大型バスの室内TVモニターカバーの改善対策について

平成 24年7月26日

改善対策届出番号422

改善箇所説明図

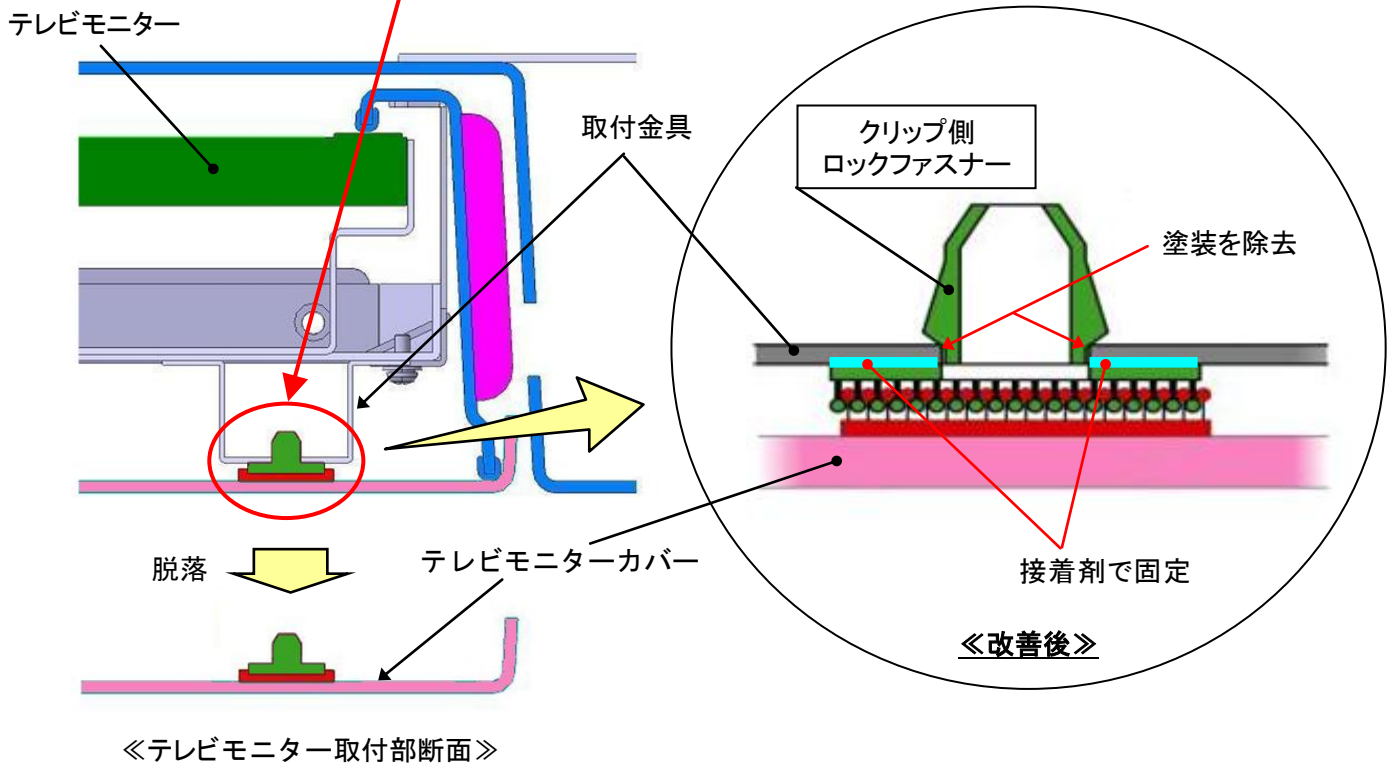
不具合発生箇所（全5箇所）

大型バスにおいて、車両中央部の天井に設置されたテレビモニターカバーの固定方法が不適切なため、走行中の振動が加わると、テレビモニターカバーが脱落するおそれがある。

全車両、車両中央部のテレビモニターカバーを保持しているロックファスナークリップ穴の塗装を除去し、クリップ側のロックファスナーを新品に交換して接着剤で取付金具に固定する。

注：□ は、交換部品を示す。

識別：作業完了車には、車両左後方点検リッド裏の位置に「HB125」の文字が記載された白黄色のシールを貼付ける。
